PM Tillägg och ändringar till MKB samt Kompensationsåtgärder för ekar och biotopskyddade objekt

E-län Väg 35, etappen Rösten-Sandtorpet

Dokumenttitel: PM Tillägg och ändringar till MKB samt Kompensationsåtgärder för ekar och biotopskyddade objekt, E-län Väg 35, etappen Rösten-Sandtorpet, Åtvidabergs och Linköpings kommun, Östergötlands län, Vägplan

Dokumentdatum: 2020-09-11

Figur 6. Illustrationsplan över sträckan för väg 35. Inzoomad plan för Grebo redovisas i Figur 10.

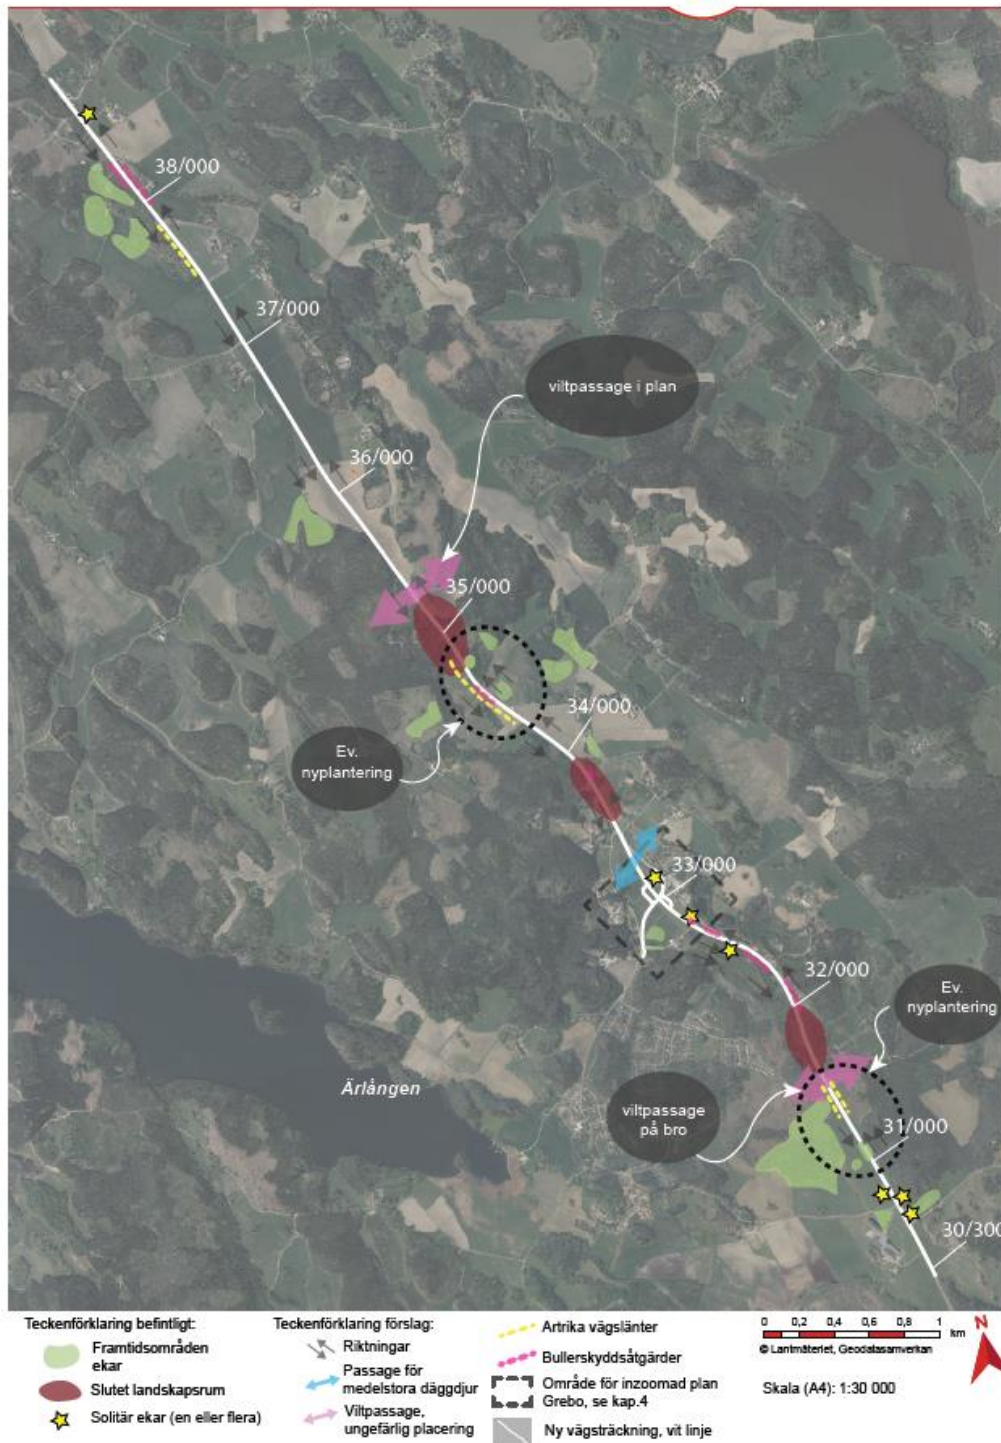
Sida 20, Figur 6 är uppdaterad.

Figur 11. Utformning avvattning av TPL Grebo via makadamfyllda diken och damm, via pumpning till befintligt krondike

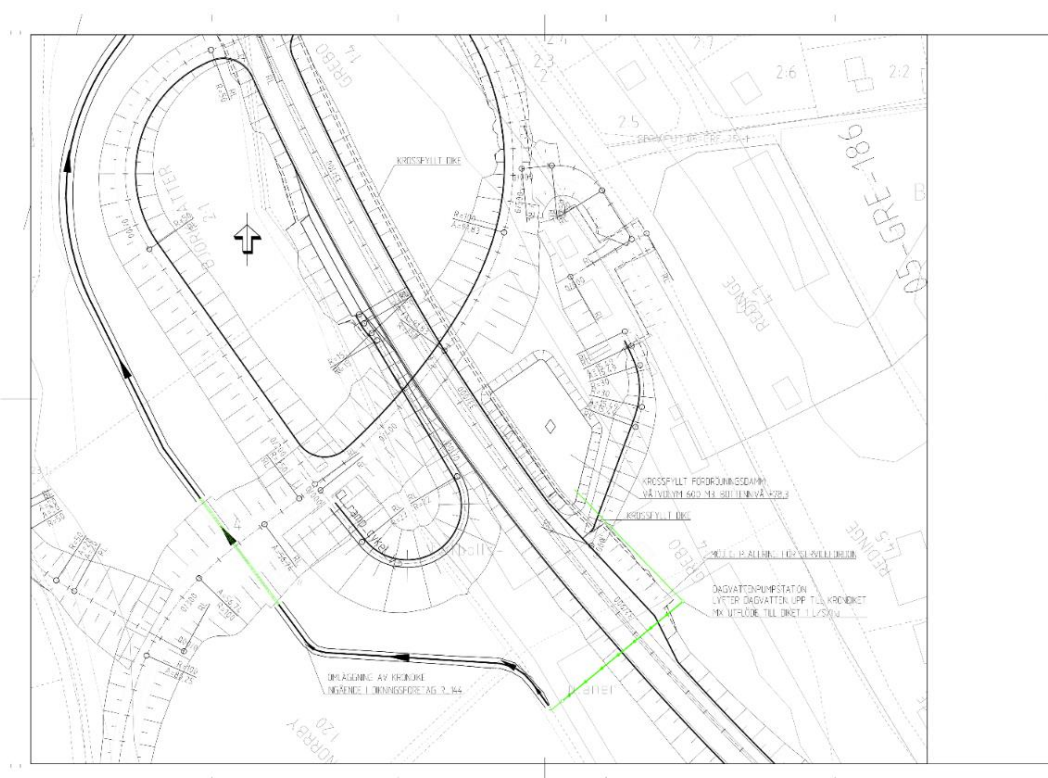
Sida 23-25, Avvattning, komplettering. Ny text från sista stycket på sidan 23 och ritning från PM avvattning

Ett makadamfyllt fördröjningsmagasin föreslås för utjämning och fördröjning av dagvatten som alstras på sträckan mellan höjdpunkterna 32+635 i söder och 33+829 i norr, vilket även innefattar avvattning av den nya trafikplatsen. Avrinningsområdet för sträckan 32+635 – 33+829 är ca 5,4 ha vilket ger ett tillåtet utflöde från dammen på 5,4 l/s. Beräkningsresultat visar på en erforderlig fördröjningsvolym på 590 m³.

Området för trafikplatsen i Grebo ligger i en svacka vilket medför problematik att avleda dagvatten med hjälp av självfall. Vidare är markförhållanden på platsen dåliga, på grund av lera med låg hållfasthet i kombination med hög grundvattennivå. Detta medför att möjligheten att anlägga en damm med tillräckligt djup och volym är begränsade. För att trots detta möjliggöra en fördröjning av vägdagvatten föreslås att dammen placeras i direkt anslutning till vägdiket i vägens lågpunkt, se figur 10. För att stabilisera vägbanken samt undvika bottenuppträckning av dammbotten vid höga grundvattennivåer, föreslås av dammen och omkringliggande vägdiken fylls med makadam.

Dammen kommer att utformas som en torrdamm vars främsta egenskap är att fördröja och utjämna flödet från vägen. Det ger dessutom en möjlighet och innehålla kravet på att endast släppa ut 1 l/s/ha till krondiket. I närheten av dammen anläggs en parkeringsficka för underhåll av damm och pumpstation.

Vägdagvattnet kommer att avledas från dammen via en ledning ner till en pumpstation som sedan pumpar vattnet under väg 35 och släpper det i befintliga krondiket.

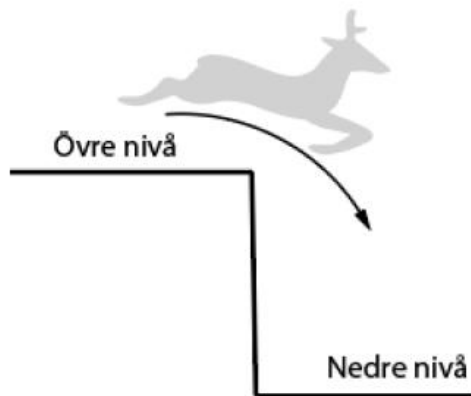
Sida 25, Faunastängsel, texten är uppdaterad och kompletterad med figur

Ett så kallat faunastängsel planeras att sättas upp längs med större delen av sträckan. Ett faunastängsel är, till skillnad från ett vanligt viltstängsel, konstruerat så att djuren inte kan komma under det och är därmed anpassat för både större klövvilt, vildsvin och mindre smådjur. Faunastängslet kompletteras med uthopp så vilt kan ta sig ut om de av förmodan lyckas ta sig in på körbanan. Uthoppens höjd är lika höga som stängslet och underlaget nedanför är sand för att djuren inte ska göra sig illa när de hoppar ner. Principskiss på viltuthopp från Vägar och gators utformning (2020:029) visas nedan.

Faunastängslet har vid Rösten, längdmätning 30/570-31/170, anpassats så att inga ekar ska påverkas under anläggandet av stängslet.

Figur 3. Utklipp ur Illustrationskarta 100T0523, där ljusblå streck visar nytt vägområde och svart streck är område för tillfällig nyttjanderätt/befintligt planområde.

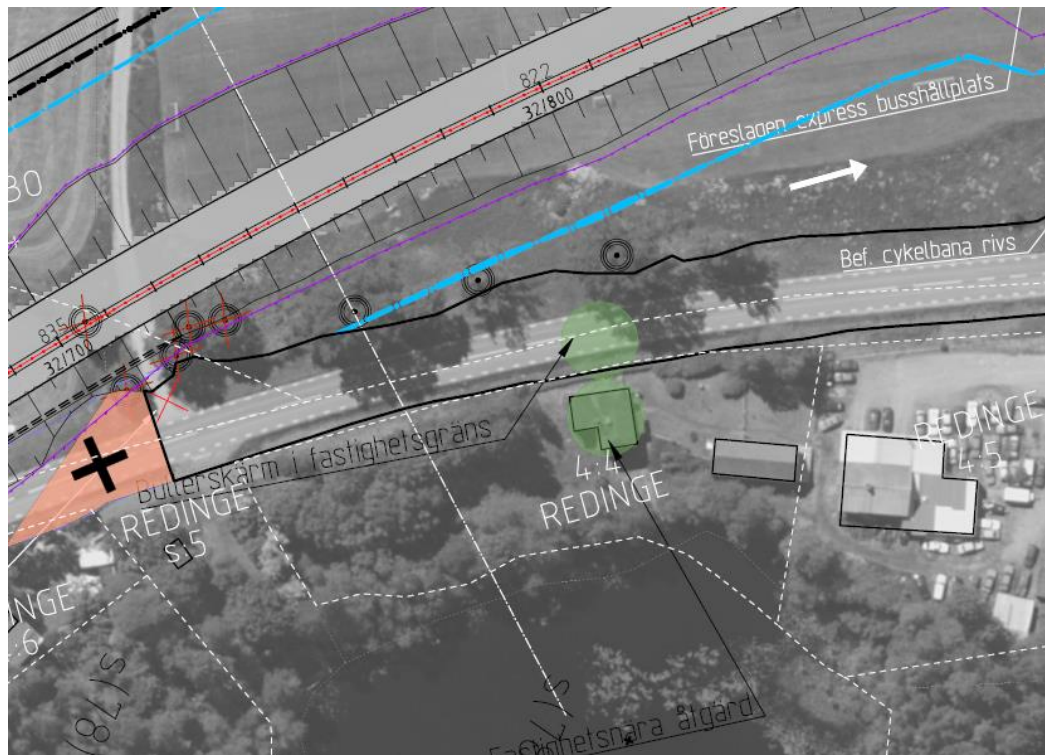
Dessa ekar finns vid området där den nya trafikplatsen vid Grebo ska anläggas. I NVIn benämns ekarna som, N12 Björksätter ekar (orig.id Å 973), med en bedömd NVI-klass: 3. De mest värdefulla träden står ca 5-10 m från väggkant och kommer att kunna sparas. Längst söderut i området (längdmätning 32/710-32/730) är det 5 st ekar som kommer behöva avverkas, Inom nytt vägområde samt område för tillfällig nyttjanderätt vid längdmätning 32/760-32/800, finns det totalt 3 st ekar, som kan och ska sparas, se figur 3.

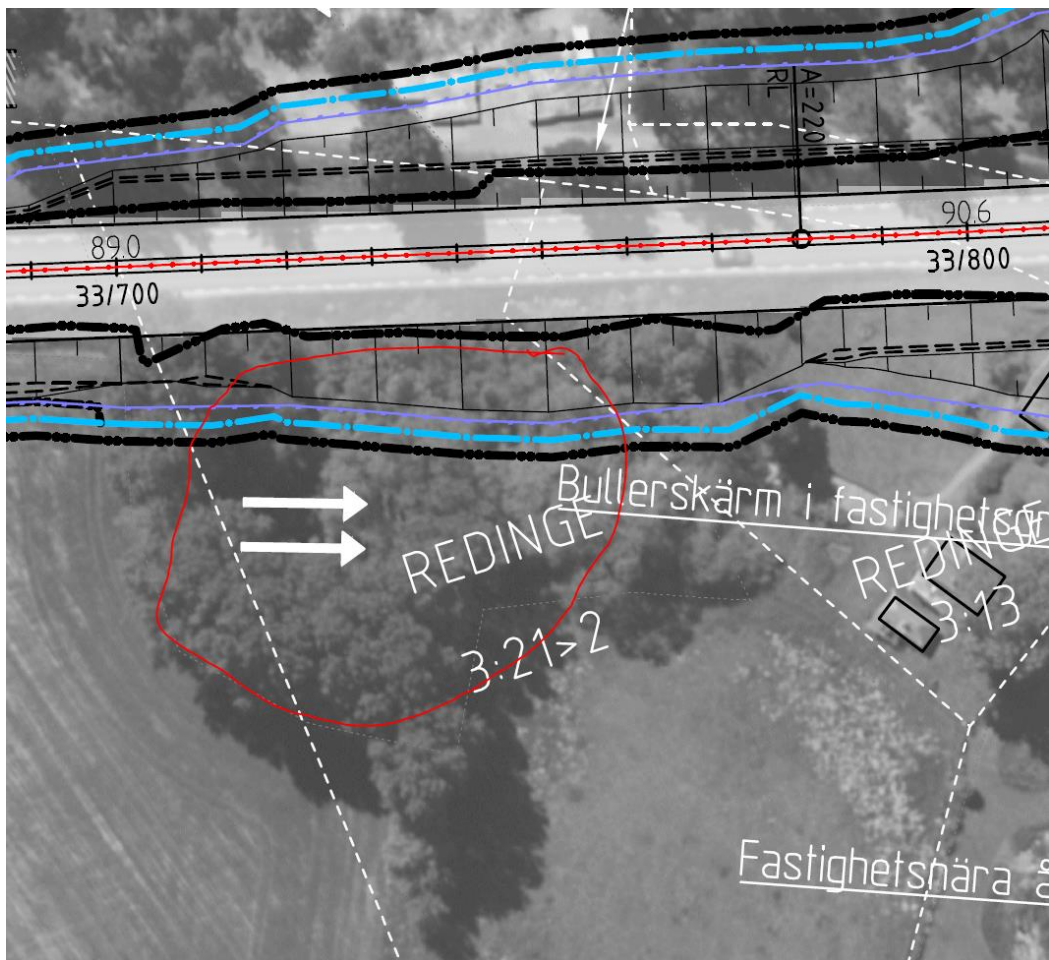
Vidare norrut i samma område vid längdmätning 33/080-33/110, finns det 2 st ekar, som ligger mycket nära ny slänt för vägen. Det är bedömt att dessa kan sparas. Dessa ska därför skyddas under byggskedet, se figur 4.

Figur 5. Branddammen inritad med rött streck. Utklipp från illustrationskarta 100T0524.

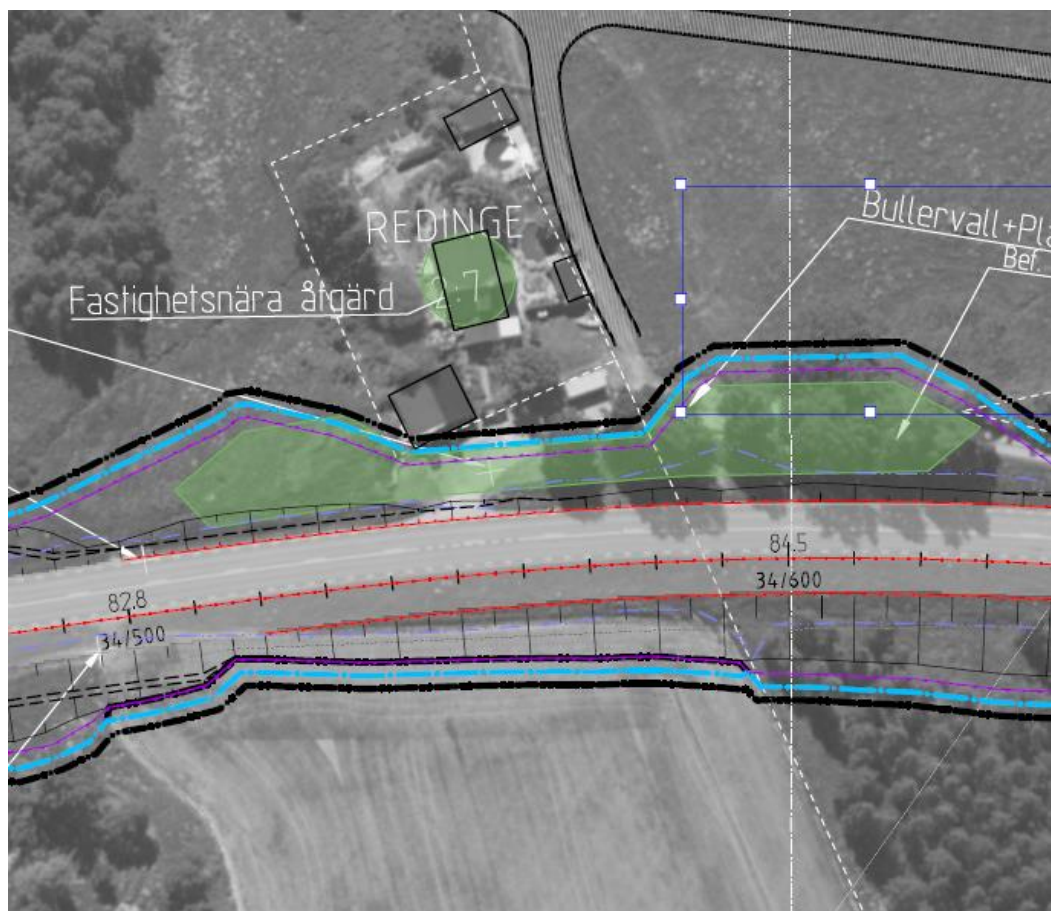
Branddammen vid längdmätning 33/700-33/770. Påverkan och eventuella kompensationsåtgärder kommer att utredas vidare i FU-skedet.

Figur 7. Förslag på ny björkallé längsmed föreslagen parallellväg, se inritade röda streck. Utklipp från illustrationskarta 100T0526.

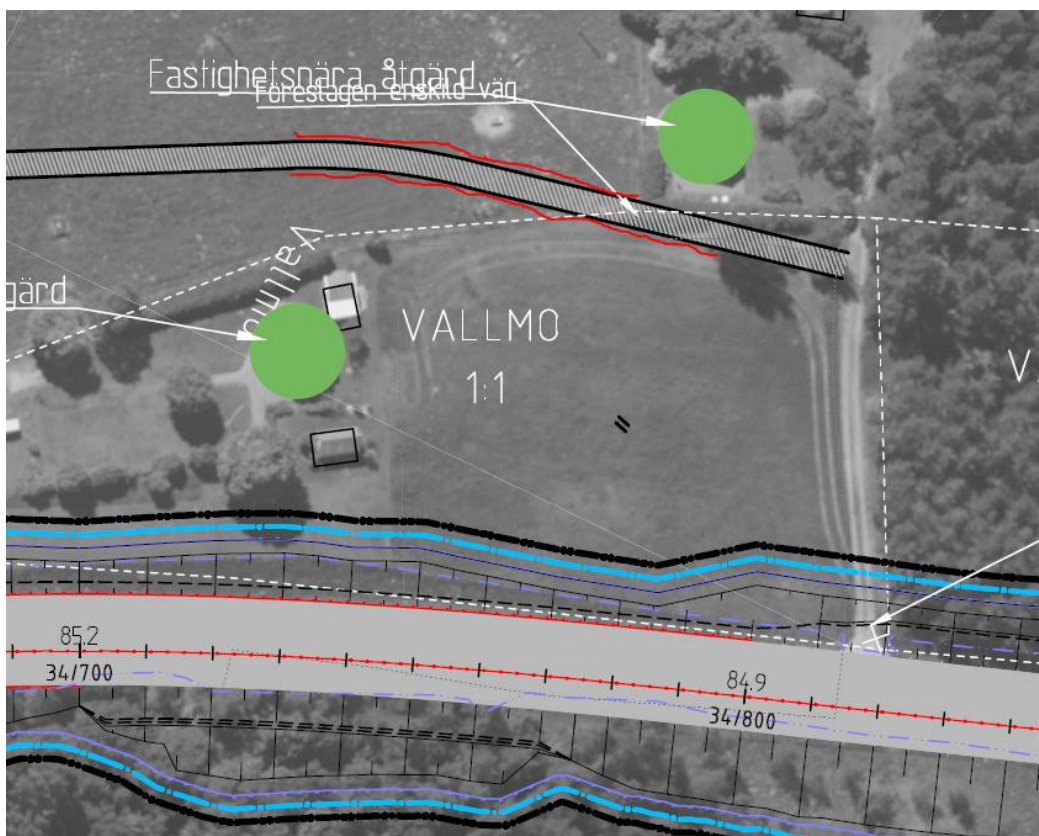
Längdmätning 34/575-34/630. Dubbel rad med björk på östra sidan längs liten sidoväg. 10 + 6 st. Cirka 20-35 cm i diameter. Vitala träd. Allén kommer att försvinna då en bullervall kommer att anläggas på platsen, se figur 6.

Förslag på kompensationsåtgärder: Förslaget är att plantera en ny allé längsmed den föreslagna parallellväg som ska dras i närheten av befintlig allé, se figur 7. För att åtgärden ska kunna genomföras, behöver samråd hållas med markägaren.
